Asunto: Visita de seguimiento y control Institución educativa El Edén

PARA	Subdirección Gestión Ambiental Sectorial
DE	Profesionales SGAS
ASUNTO	Visita de seguimiento y control Institución Educativa El Edén vereda el Crucero de Combia, Alcaldía de Pereira.

CONCEPTO TÉCNICO - 002905

Foto 3. Estructura para el almacenamiento de las aguas residuales domésticas.

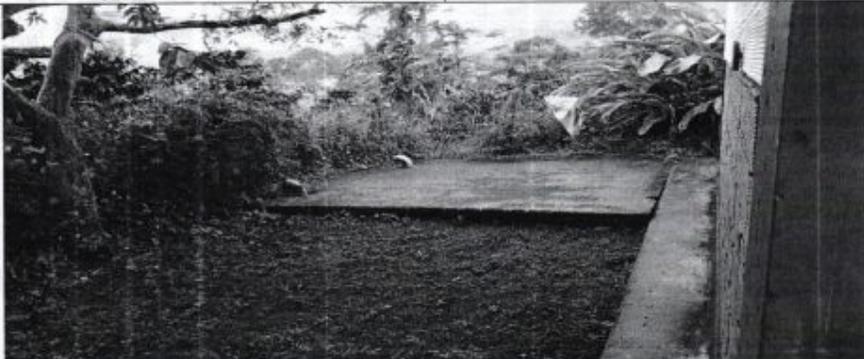
Obsérvese la placa de cemento sobre el sistema que no permite inspeccionar ni realizar el mantenimiento periódico.

La Institución educativa Combla sede El Edén, al parecer cuenta con sistema de tratamiento de aguas residuales domésticas confinado bajo una placa de concreto, el cual no permite inspección ni mantenimiento, razón por la cual se puede inferir que desde su construcción no se le ha realizado mantenimiento alguno

Se debe garantizar la inspección del sistema de tratamiento de aguas residuales domésticas en caso de existir, por tanto deberán adecuar el mismo con tapas que garanticen su mantenimiento y control para lo cual se le otorgan 6 meses y se debe informar a la autoridad ambiental sobre las correcciones realizadas.

De la misma manera deberán tramitar el permiso de vertimientos con la CARDER, en el mismo tiempo.
